**Bauleitplanung der Gemeinde Niedernhausen, Ortsteil Niedernhausen
Vorhabenbezogener Bebauungsplan Nr. 1/2020 „Im Autal“ – 5. Änderung
Frühzeitige Beteiligung gemäß § 4 Abs. 1 BauGB
Ihr Schreiben vom 16.12.2021**

Bebauungsplan: **"Im Autal" 5. Änderung**

**Gemeinde Niedernhausen
Vorhabenbezogener Bebauungsplan Nr. 1 / 2020 „Im Autal“ – 5. Änderung
Frühzeitige Beteiligung gem. § 4 (1) BauGB**

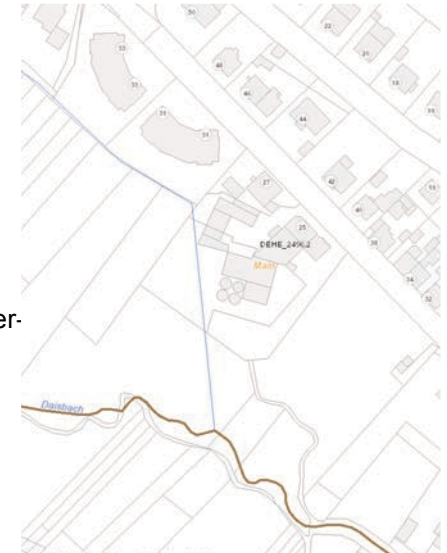
Für den im Bebauungsplan angesprochenen Mühlgraben wurde größtenteils keine eigenständige Gewässerparzelle ausgewiesen. Dennoch ist er als eingetragenes Gewässer im Wasserrahmenrichtlinie-Viewer (WRRL-Viewer) dargestellt.

Der Aussage, dass es sich hier also nicht um ein Fließgewässer handelt, kann demnach nicht gefolgt werden. Bei ständig oder zeitweilig in Betten fließenden oder stehenden oder aus Quellen wild abfließenden Wasser handelt es sich gemäß § 3 Nr. 1 Wasserhaushaltsgesetz (WHG) um oberirdische Gewässer. Gemäß § 23 Abs. 1 Hessisches Wassergesetz (HWG) beträgt der Gewässerrandstreifen im Außenbereich 10 Meter und im Innenbereich im Sinne der §§ 30 und 34 des Baugesetzbuches 5 Meter. Im Bebauungsplan ist daher der Gewässerrandstreifen darzustellen und die relevanten Verbote gemäß § 38 Abs. 4 Satz 2 WHG sowie § 23 Abs. 2 HWG in den textlichen Festsetzungen mitaufzunehmen.

Die Hinweise und Anregungen zum Mühlgraben werden berücksichtigt, indem das Gewässer und die zugehörigen Gewässerrandstreifen in den Bebauungsplan nachrichtlich übernommen und der gesamte Bereich gem. § 9 Abs. 1 Nr. 25b BauGB festgesetzt werden.

Da die nebenstehende Darstellung nicht der Situation vor Ort entspricht und in der Katasterkarte kein Flurstück für das Gewässer verzeichnet ist, wird, zur Verortung des Mühlgrabens in der Planzeichnung, die im Jahr 2020 erfolgte Vermessung zugrunde gelegt. Durch die Bebauungsplanänderung wird kein neues Baugebiet ausgewiesen (s. rechtskräftiger Bebauungsplan), daher muss der Gewässerbereich nicht aus dem Baugebiet herausgenommen werden. Die Festsetzung einer Fläche mit Bindungen für Bepflanzungen und für die Erhaltung von sonstigen Bepflanzungen und Gewässern gem. § 9 Abs. 1 Nr. 25 b BauGB sichert den Bereich umfassend.
